改善箇所説明図

基準不適合発生箇所

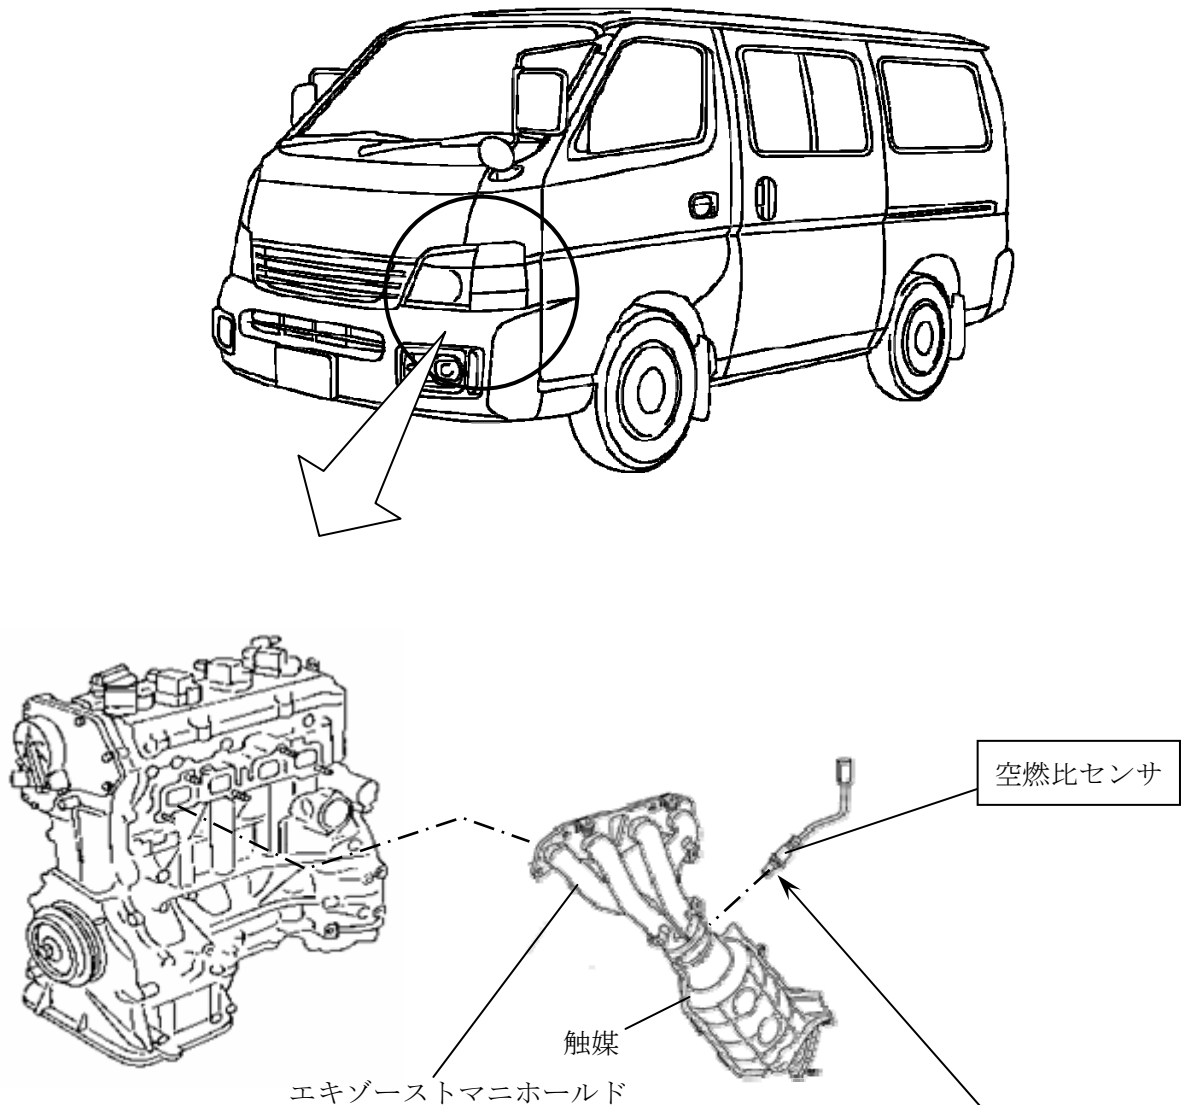
排出ガス発散防止装置において、エンジン製作工場検査設備の空燃比センサ用電気配線が不適切なことにより、空燃比センサを損傷させたおそれがあり、当該車の排出ガス発散防止装置が確実に機能せず、一酸化炭素排出量が規制値を超えるおそれがある。

全車両、当該空燃比センサを点検し、損傷しているものは良品と交換する。

識別：銀色のシールをモデルナンバープレートの右横に貼り付ける。
